Comune di Denno

PIANO REGOLATORE GENERALE VARIANTE 2018

ELABORATI COMPRENSIVI DELLE MODIFICHE D'UFFICIO

RELAZIONE ILLUSTRATIVA

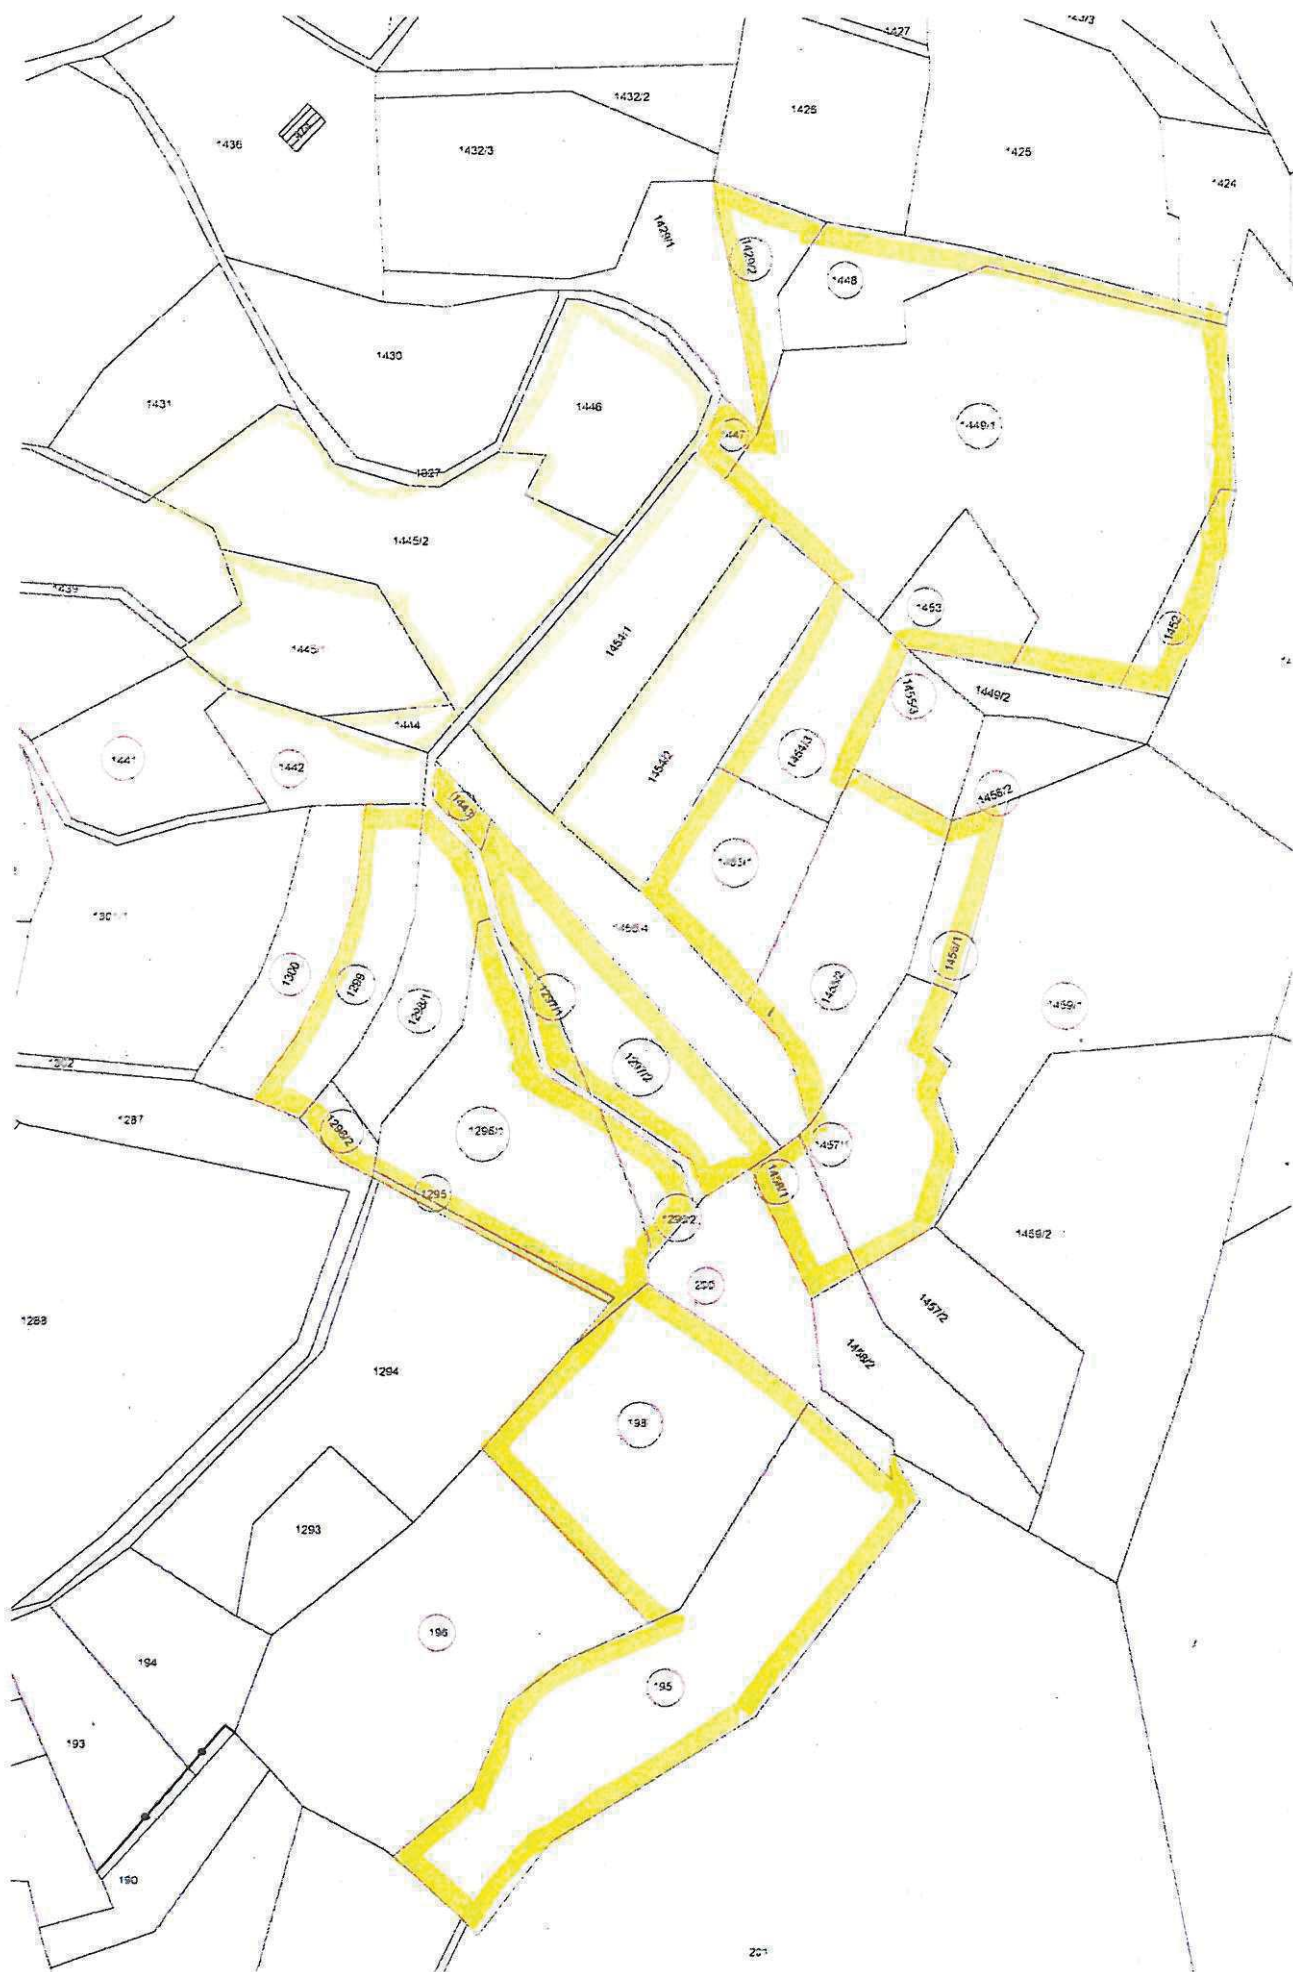
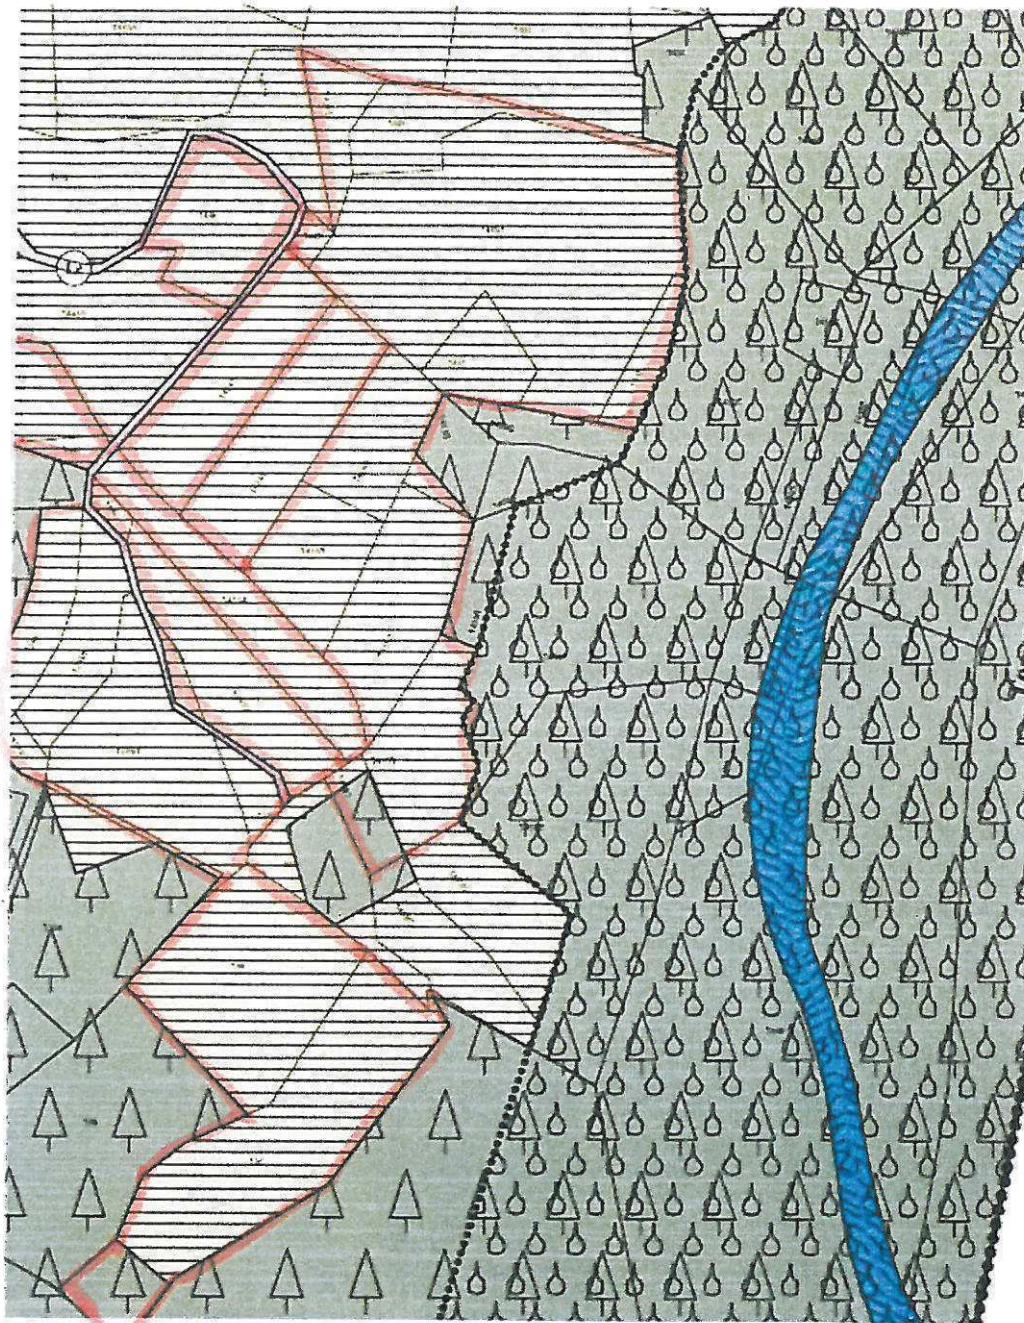
Che venga approvata una modifica alla norma **ART. 47 NA. - AREE AGRICOLE DI PREGIO**, inserendo la possibilità per un coltivatore diretto iscritto nella Sezione I del registro delle Imprese Agricole, il quale posseda in corpo unico un appezzamento di almeno 3 ha, **di poter costruire un deposito ai fini agricoli all'interno della proprietà.**

L'indice di edificabilità si propone a **0.025 mc./mq.** con indicazione che il manufatto sia realizzato **"preferibilmente" seminterrato.**

Cattani William: chiede una modifica normativa alle norme sulle aree agricole di pregio, in modo da consentire l'edificabilità di tali aree per la costruzione di depositi

agricoli. Tale modifica introdurrebbe la possibilità generalizzata di edificare nelle aree agricole, che non è possibile introdurre in sede di seconda adozione, ma solo con una variante ad hoc del PRG. L'Amministrazione è comunque conscia del problema e sta valutando varie opzioni per una futura modifica al PRG che tenga conto sia delle esigenze produttive sia delle esigenze paesaggistico-ambientali. Non accolta

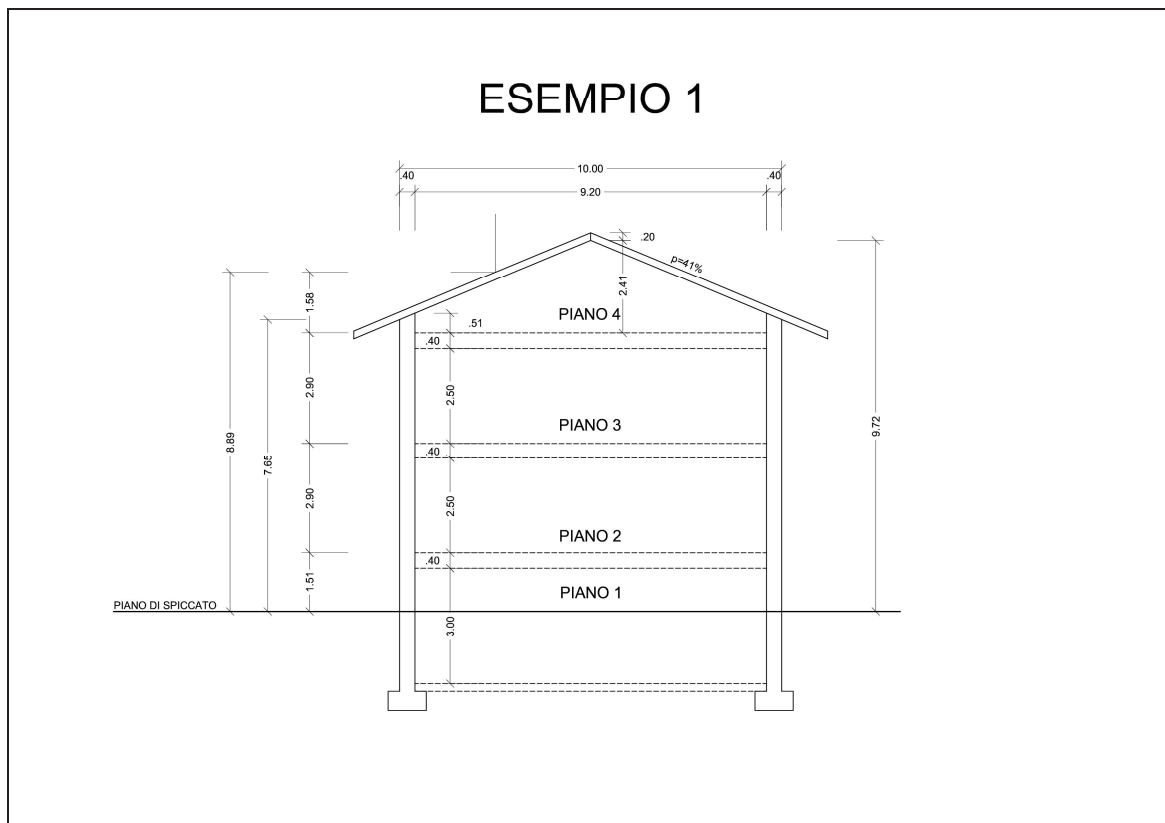
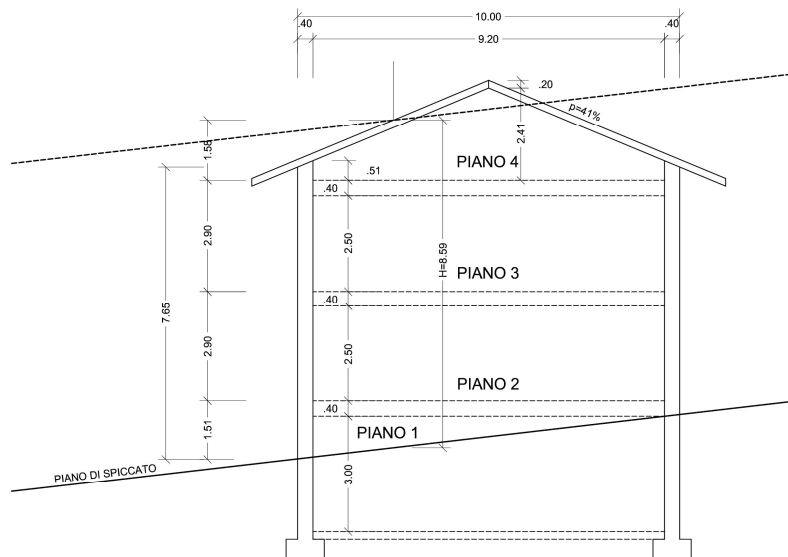
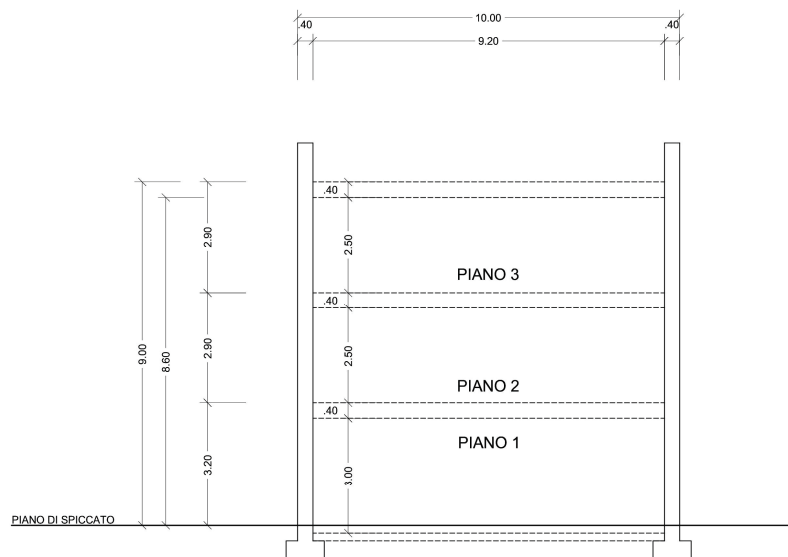
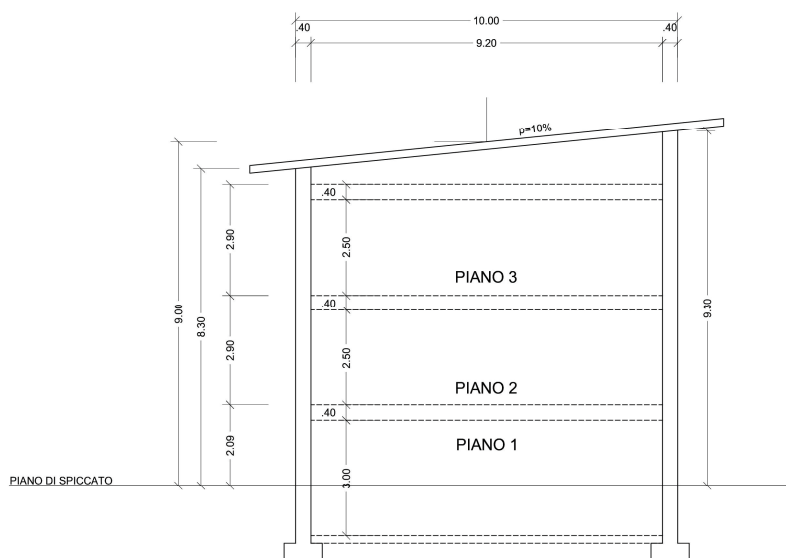
Il Servizio Urbanistica chiede inoltre che il numero dei piani venga riportato a tre, come in prima adozione, e non a quattro come in seconda adozione, in quanto esso ritiene incompatibile un numero di piani pari a quattro con un'altezza dei fronti pari ad 8.50 metri. Nel merito si conferma quanto già sostenuto in seconda adozione, e cioè che con un'altezza a metà falda di nove metri, come nel PRG vigente, è invece perfettamente possibile realizzare quattro piani, pur mantenendo un'altezza dei fronti inferiore ad 8.50 metri. A maggiore esemplificazione di ciò, si vedano gli schemi esemplificativi riportati

più avanti nella presente relazione, che riportano possibili esempi di edifici realizzabili nel Comune di Denno in base alle NDA attualmente vigenti, che prevedono un'altezza a metà falda di nove metri per tutte le zone residenziali.

Date le considerazioni di cui sopra, per tutte le zone residenziali si ritiene pertanto di confermare sia il parametro di altezza, lasciandolo invariato al valore di quattro piani, sia il valore dell'altezza dei fronti lasciandolo invariato al valore di 8.50 metri, il tutto come stabilito in sede di seconda adozione.
